**AVIS RELATIF À LA PROTECTION
CONTRE LES EVENTUELS EFFETS NOCIFS ET NUISANCES
PROVOQUÉS PAR LES RAYONNEMENTS NON IONISANTS
GÉNÉRÉS PAR DES ANTENNES ÉMETTRICES STATIONNAIRES**

Commune : MOUSCRON - Exploitant : PROXIMUS

Référence exploitant : 56MUC_01

Rapport n° 195 / 2025

Figure 1 : Vue en plan des lieux de séjour et des points de contrôle

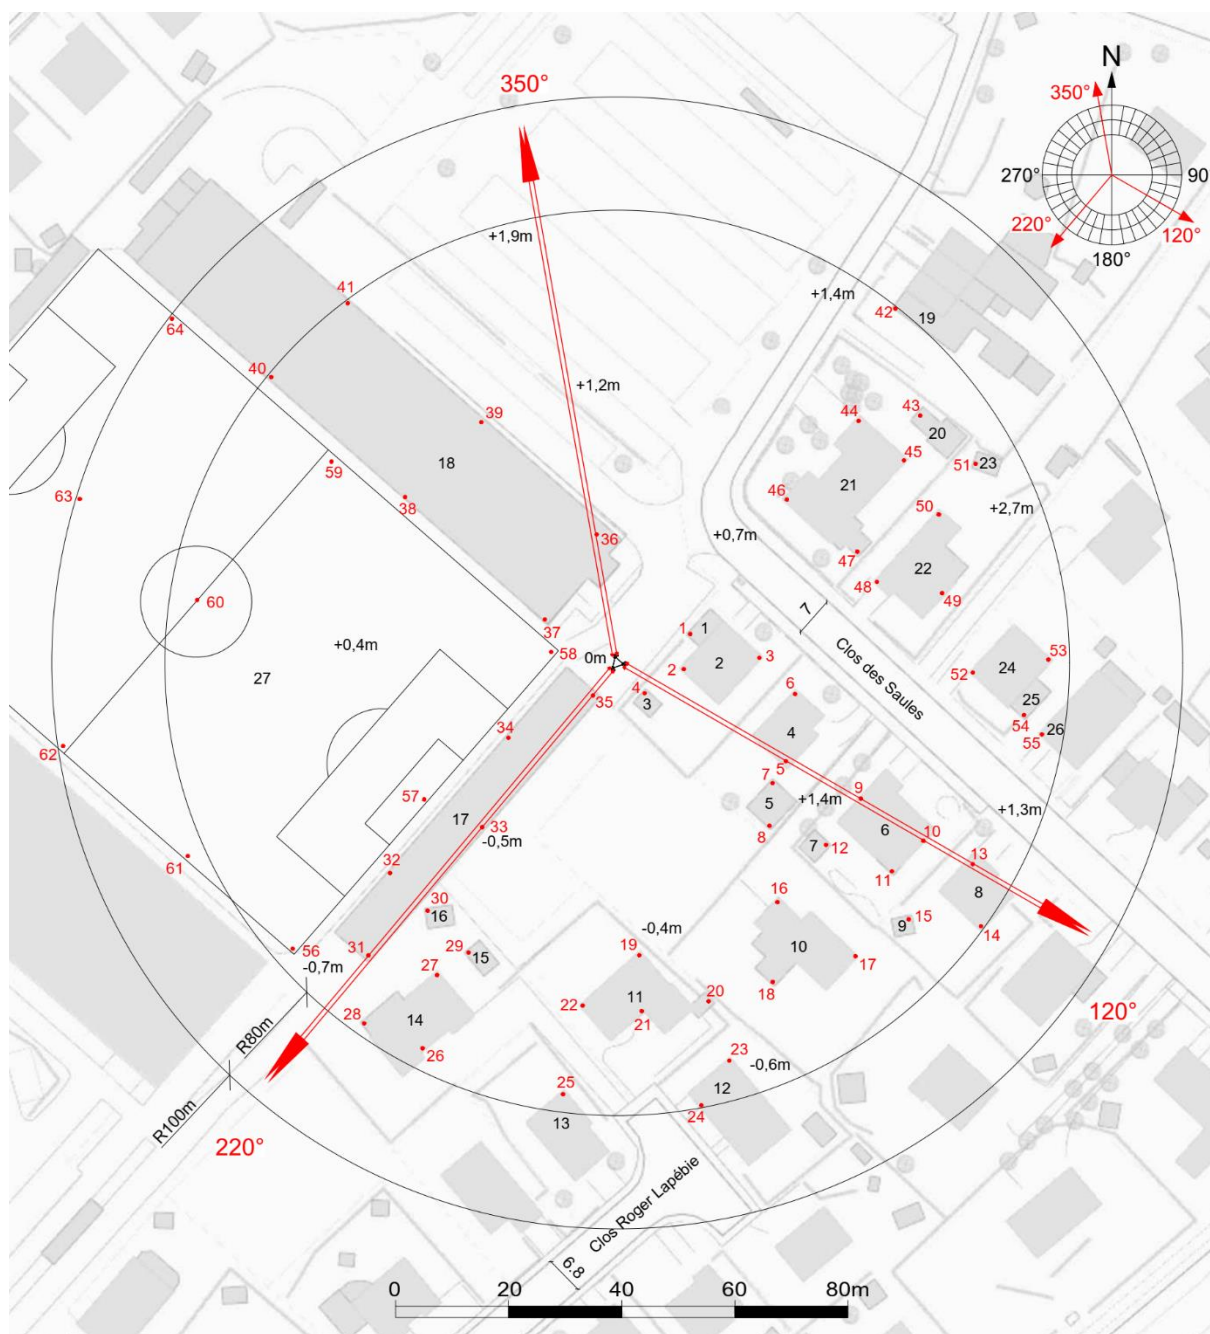
Les fréquences d'émission, la puissance rayonnée par chacune des antennes et leur gain permettent de déterminer le rayon de la zone à analyser. Tout dépassement de la limite par installation est exclu en dehors de cette zone. Le tableau 2 reprend les 35 LS² pour lesquels l'indice d'exposition est le plus élevé. Les différentes colonnes indiquent :

- le numéro du point de contrôle repris sur un des plans de la figure 1;
- le numéro du LS dans lequel se trouve le point de contrôle de la 1^{ère} colonne ;
- l'atténuation d'obstacle prise en compte pour le calcul de l'indice d'exposition dans le LS ;
- le résultat du calcul de l'indice d'exposition.

En ce qui concerne les antennes de l'installation mentionnées dans le tableau 1, la distance maximale à laquelle la limite pourrait être atteinte, à l'extérieur, est égale à 86,6 m. S'il n'y a pas de LS à une distance inférieure, les antennes respectent forcément la limite d'immission.

Dans le cas des LS situés à l'intérieur des bâtiments, une atténuation d'obstacle est prise en compte et il en résulte que la distance maximale à laquelle la limite pourrait être atteinte se réduit à 61,3 m.

Figure 2 : Vue en plan des installations d'antennes dans un rayon de 300 mètres autour de l'installation faisant l'objet de la demande d'avis

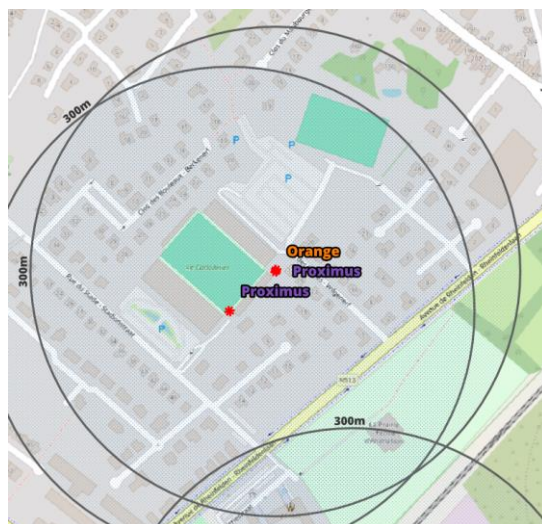
Le plan en projection verticale de la figure 2 indique la localisation des installations d'antennes émettrices stationnaires visées par le décret et situées dans un rayon de 300 mètres autour de l'installation référencée dans le paragraphe 2 et localisée au centre du cercle. Les données de localisation de ces antennes et les avis correspondant sont accessibles via le cadastre en ligne des antennes émettrices stationnaires⁸. Les installations prises en compte dans l'évaluation du respect de la limite cumulative sont les installations d'antennes émettrices déclarées en service par l'exploitant à la date du présent avis, à l'exception de l'installation référencée dans le paragraphe 2 et éventuellement d'autres installations ayant fait l'objet d'une demande d'avis à la même date et qui sont situées à l'intérieur de la zone de 300 mètres de rayon.

- il y a au plus 4 installations d'antennes émettrices stationnaires présentes dans la zone d'évaluation de 300 mètres de rayon représentée dans la figure 2, y inclus l'installation référencée dans le paragraphe 2 : la limite cumulative définie à l'article 4, §2 du décret est nécessairement respectée dans les lieux de séjour à l'intérieur de la zone d'évaluation de 300 mètres de rayon ;

- b) il y a exactement 5 installations d'antennes émettrices stationnaires présentes dans la zone d'évaluation de 300 mètres de rayon représentée dans la figure 2, y inclus l'installation référencée dans le paragraphe 2 et il existe, pour 3 ou 4 de ces installations, un avis attestant le respect de la limite abrogée de 3 V/m : la limite cumulative définie à l'article 4, §2 du décret est nécessairement respectée dans les lieux de séjour à l'intérieur de la zone d'évaluation de 300 mètres de rayon ;

- c) dans tous les autres cas, il a été vérifié que la limite cumulative définie à l'article 4, §2 du décret n'est pas dépassée dans les lieux de séjour sur base du nombre d'installations localisées dans la zone d'évaluation de 300 mètres de rayon représentée dans la figure 2, de leur localisation ainsi que des données inscrites dans la figure 1 et au paragraphe 4 du présent avis et dans les avis attestant le respect de la limite par installation ou de la limite abrogée de 3 V/m relatifs aux autres installations reprises dans la figure 2.

Compte tenu des considérations ci-dessus, il apparaît que l'intensité du rayonnement électromagnétique généré, dans les lieux de séjour situés dans un rayon de 300 mètres autour de l'installation référencée dans le paragraphe 2, par l'ensemble des antennes émettrices stationnaires de l'ensemble des exploitants du même site d'antennes émettrices stationnaires respecte la limite fixée à l'article 4, § 2 du décret.
